Teie 19.03.2026 nr 3-2.1/2026/1735

Meie 13.04.2026 nr 7.1-1/26/4681-2

**Põltsamaa vald Kaavere küla Tuuleveski ringtee  
ja Kaavere tee ristumiskohtade ehitamise nõuded**

Joonis 1. Ristumiskoha pikikaldete kujundamine

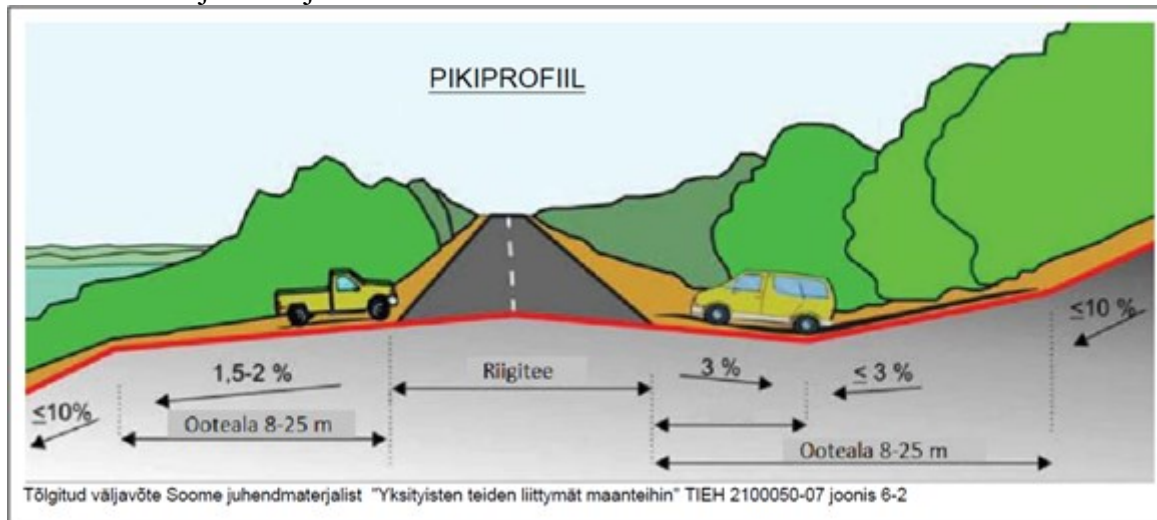
9. Ristumiskoha plaanilahenduse koostamisel lähtuda Transpordiameti tüüpjoonise II põhimõtetest. Pöörderaadiused määrata liikluskoosseisu kõige ebasoodsama sõiduki pöördekoridoride järgi. Kujutada pöördekoridoreid joonistel.
10. Ristumiskoht projekteerida riigiteega võimalikult täisnurga all. Ristumiskoha pikikalded määrata vastavalt alltoodud joonise põhimõtetele arvestusega, et riigitee alusele maale sademeveett üldjuhul ei juhitata.
